Mission régionale d'autorité environnementale  
Île-de-France

**Avis en date du 2 mai 2020**

**de la Mission régionale d'autorité environnementale d'Île-de-France sur le projet de parc d'activités et de logistique sis 1, avenue Boule à Beauchamp (Val d'Oise)**

Illustration 4: Disposition des bâtiments et desserte par les voiries. Source : étude d'impact

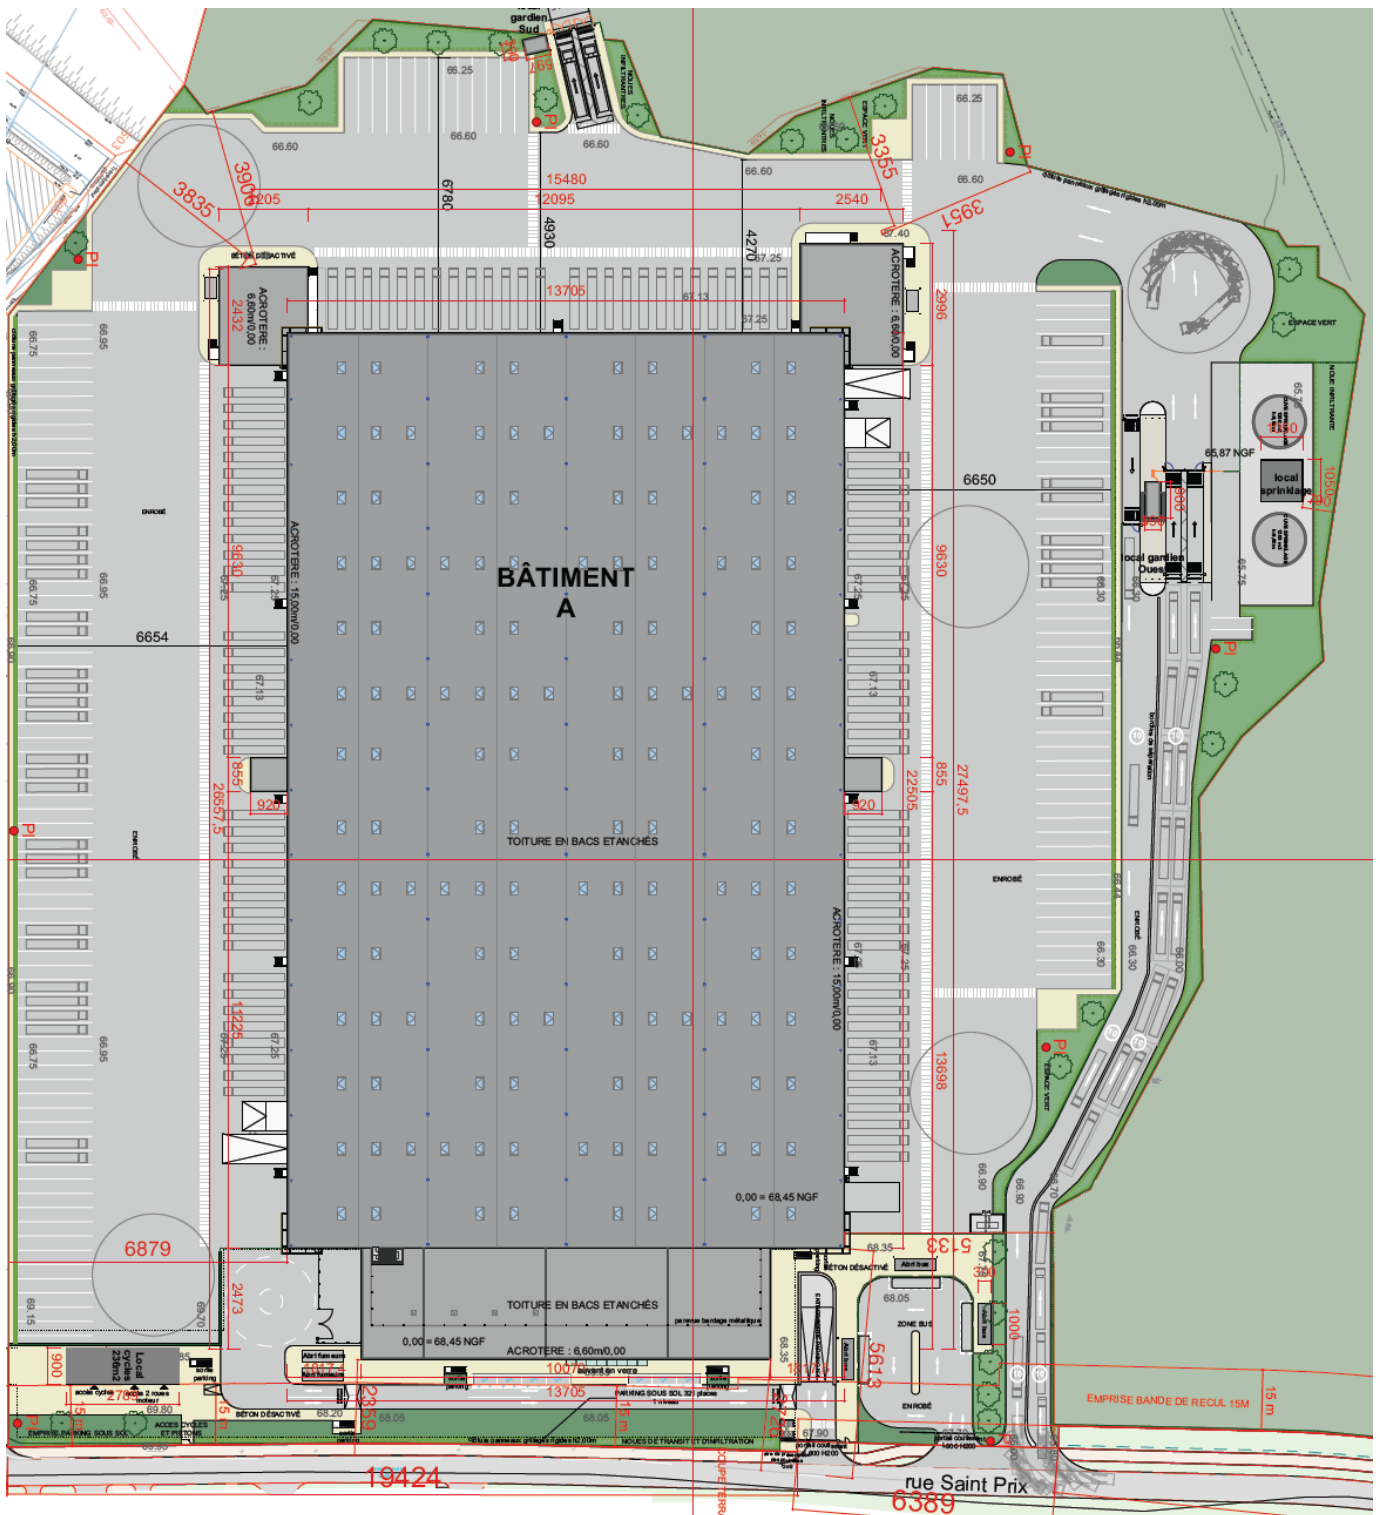
Selon le plan local d'urbanisme (PLU) de la commune de Beauchamp, il est envisagé d'aménager une nouvelle voie prolongeant le chemin de Pontoise à Saint-Prix (limitrophe du projet au nord) jusqu'à la RD 411 à l'ouest (p.53). Actuellement, le chemin de Pontoise à Saint-Prix prolonge la rue de Saint-Prix vers l'ouest depuis le carrefour avec l'avenue Boule et se termine en impasse située au nord du lot A. La nouvelle voie permettrait un accès au projet par le nord-ouest (y compris pour les poids lourds) et constituerait par ailleurs une nouvelle entrée de ville. Le plan de masse (illustration n° Erreur : source de la référence non trouvée) représente cette nouvelle voie<sup>5</sup>, ainsi qu'une voie au sud du lot A (rejoignant l'avenue de l'Égalité). Pour la MRAe, bien que cela ne soit pas précisé dans la description textuelle du projet, il s'agit d'une nouvelle percée dans le boisement pour desservir le lot A par le sud en rejoignant une voie existante, desservant le lot B et débouchant sur l'avenue de l'Égalité (cf. les tracés présentés sur les illustrations 3 et Erreur : source de la référence non trouvée et la p.23 de l'annexe trafic qui fait également mention de ce nouvel accès).

Toutefois, ces deux voies ne sont qu'évoquées dans le dossier. Ainsi il convient :

- de préciser comment sera organisée la desserte des deux lots, notamment pour les poids lourds et si les accès seront communs ou indépendants ;
- de confirmer que le projet comporte bien une deuxième voie pour desservir le lot A par le sud et que son projet de tracé est compatible avec le PLU de Beauchamp (espace boisé classé sur une grande partie des boisements) ;
- de présenter les caractéristiques de ces voies, de confirmer que celles-ci font bien partie du périmètre du projet (au sens de l'évaluation environnementale) et, dans le cas contraire, d'en justifier l'exclusion.

- de préciser comment sera organisée la desserte des deux lots, notamment pour les poids lourds ;
- le cas échéant, de présenter les caractéristiques des voies, leur(s) maître(s) d'ouvrage, et de confirmer que ces voies font partie ou non du périmètre du projet, ou d'en justifier l'exclusion ;
- de présenter dans le planning de réalisation des différentes phases du projet (lot A, lot B, voies d'accès).
